Wohnen im Wasserschloss, Gebenstorf

Fachliche Begründung und Erläuterung der
Projektüberarbeitung Spinnereigebäude

Abb. 10: Spinnerei: Längsfassade Stand Richtprojekt 2026
(Duplex Architekten, 11.02.2026)

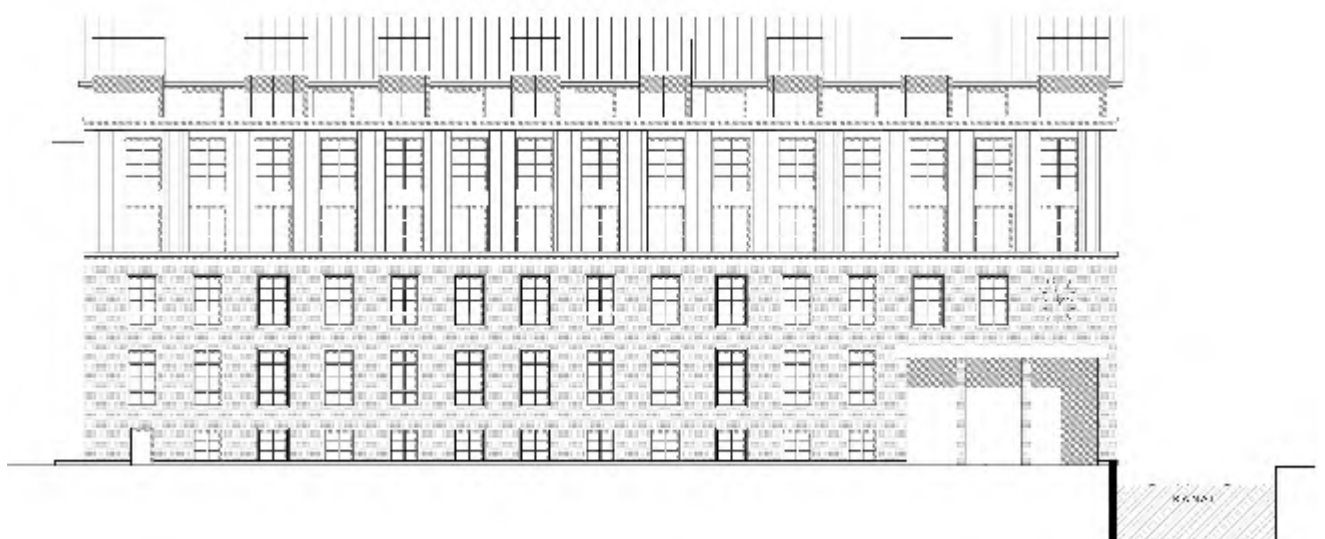
Im Wettbewerbsprojekt war vorgesehen, das Spinnereigebäude entlang des Werkkanals um zwei Achsen zurückzuschneiden. Dieser Rückschnitt führte zu einem kompakteren Baukörper, dessen Erscheinung stärker einem Wohnvolumen als einem industriellen Hauptgebäude entsprach. Die ursprünglich längliche Typologie der Spinnerei und ihre Funktion als raumprägendes Hauptgebäude traten dadurch in den Hintergrund (vgl. Abb. 8 und 9).

Im Zuge der Projektüberarbeitung wurde der Rückschnitt bewusst aufgegeben. Stattdessen wird die Spinnerei in ihrer ursprünglicheren volumetrischen Grundform am Werkkanal erhalten. Dadurch wird die längliche industrielle Gebäudetypologie wieder klar ablesbar und die Spinnerei als hierarchisch prägendes Hauptgebäude im Ensemble gestärkt (vgl. Abb. 10).

Die Projektüberarbeitung führt zu einer klareren volumetrischen Lesbarkeit der Spinnerei als industrielles Hauptgebäude. Während der Rückschnitt im Wettbewerbsprojekt ein eher wohnartiges, kompaktes Volumen erzeugte (vgl. Abb. 9), ermöglicht der Erhalt des Volumens am Werkkanal die eindeutige Wahrnehmung der Spinnerei als prägendes industrielles Bauwerk mit entsprechender stadträumlicher Präsenz (vgl. Abb. 10).

Die volumetrische Entscheidung wurde im Rahmen der QS-Jurysitzung N°02 vom 31. Januar 2025 überprüft und ausdrücklich bestätigt. Die Jury beurteilte den Verzicht auf den Rückschnitt als schlüssige städtebauliche Weiterentwicklung, welche die industrielle Typologie der Spinnerei stärkt und ihre Rolle als prägendes Hauptgebäude im Ensemble klar herausarbeitet (vgl. Protokoll QS N°02, S. 9, Ziff. 3.1.2)

Abb. 13: Spinnerei: Kanalfassade Stand Richtprojekt 2026
(Duplex Architekten, 11.02.2026)

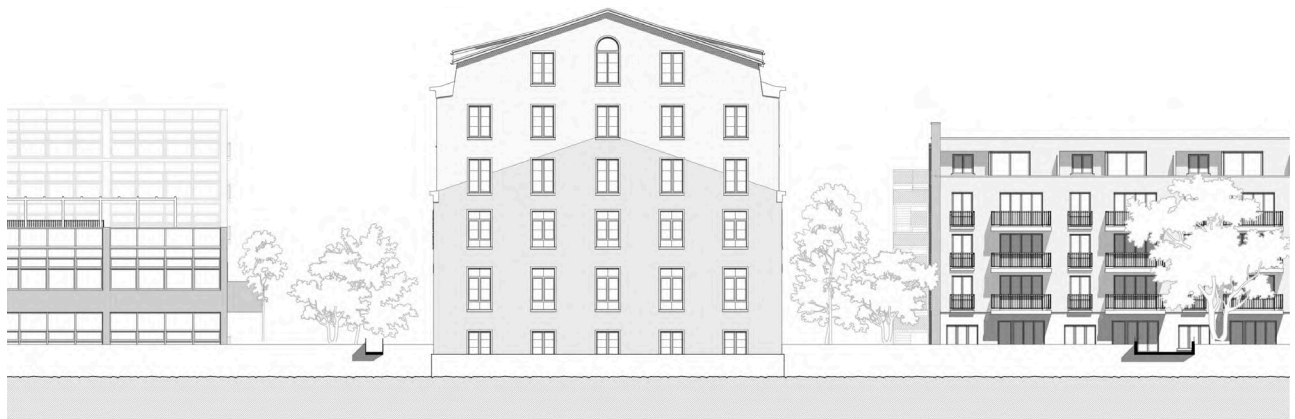
Im Wettbewerbsprojekt war für das Spinnereigebäude ein Flachdach vorgesehen. Im Zuge der Weiterbearbeitung zeigte sich jedoch, dass diese Dachform die Rolle der Spinnerei als prägendes industrielles Hauptgebäude nur unzureichend unterstützt.

Die Projektüberarbeitung sieht daher eine Anpassung der Dachform hin zu einem Schrägdach vor. Diese Massnahme dient nicht einer gestalterischen Akzentuierung, sondern der räumlichen und typologischen Klärung des Bestandsbaus.

- die industrielle Typologie der Spinnerei wieder klar ablesbar zu machen,
- die Silhouette und Fernwirkung des Hauptgebäudes im Ortsbild zu stärken,
- und die Hierarchie zwischen Spinnerei und Neubauten eindeutig herauszuarbeiten.

Die Frage der Dachform wurde im Rahmen der QS-Jurysitzung N°03 vom 07. Oktober 2025 überprüft. Die QS-Jury beurteilte den Wechsel vom Flachdach zum Schrägdach als fachlich richtig und bestätigte die Gesamtentwicklung des Spinnereigebäudes als qualitativ überzeugend (vgl. QS-Protokoll N°03, Ziff. 2.2.3).

Abb. 14:
der Werkkanal mit den raumprägenden Gebäuden und Fassaden
(Duplex Architekten & Gersbach Landschaftsarchitektur, 11.02.2026)

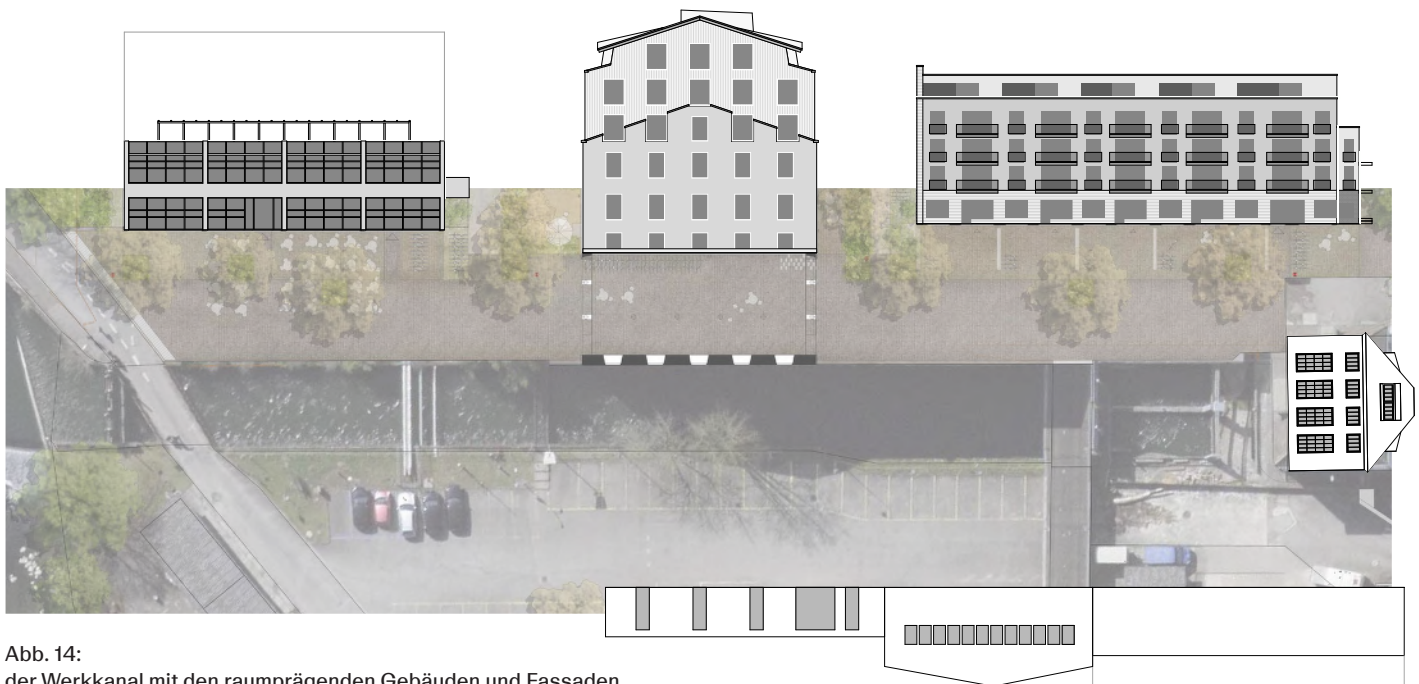
Ein wesentliches Qualitätsargument der Projektüberarbeitung betrifft den Freiraum entlang des Werkkanals. Im Wettbewerbsprojekt war vorgesehen, die Spinnerei um zwei Achsen zurückzuschneiden. Diese Lösung hätte zwar einen Einschnitt im Gebäude erzeugt, bot jedoch keinen gleichwertigen öffentlichen Raum.

Die Projektüberarbeitung verfolgt einen anderen Ansatz: Durch den Erhalt der Spinnerei entlang des Kanals und den gezielten Ausschnitt eines dreiachsigen Durchgangs entsteht ein breiterer, klar definierter und öffentlich nutzbarer Raum. Der Durchgang ist damit breiter als ursprünglich geplant, zweigeschossig (Erdgeschoss und 1. Obergeschoss) und konsequent als öffentlicher Raum konzipiert. Die QS-Jury N°02 hielt hierzu fest, dass der Durchgang zwingend öffentlich zu bespielen ist (z. B. Café, Quartierladen, Atelier) und nicht als dunkler Rest- oder Wohnraum ausgebildet werden darf (vgl. Protokoll QS N°02, S. 9, Ziff. 3.1.2).

Abb. 15: Raumdimensionen Werkkanal Stand Wettbewerb 01.11.23
(Duplex Architekten, 11.02.2026)

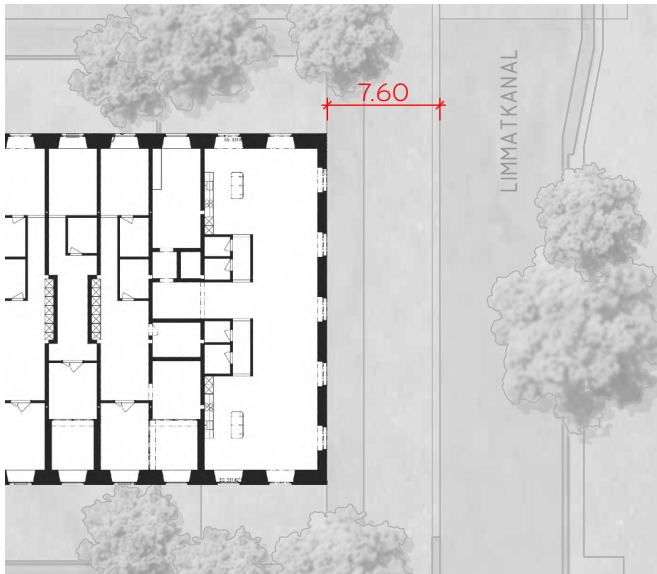
- die Ausbildung des Durchgangs im Bereich der Spinnerei (Mindestbreite von drei Achsen, zweigeschossige Raumhöhe),
- die klare Zuordnung des Durchgangs und der angrenzenden Räume zum öffentlichen Raum,
- sowie die Qualität und Nutzbarkeit der Freiräume entlang des Werkkanals.

Der Durchgang ist als öffentlich zugänglicher und belebter Raum zu konzipieren und darf nicht als untergeordneter Rest- oder Freiraum ausgebildet werden (vgl. Protokoll QS N°02, S. 9, Ziff. 3.1.2). Diese Anforderung wird im Gestaltungsplan verbindlich festgelegt
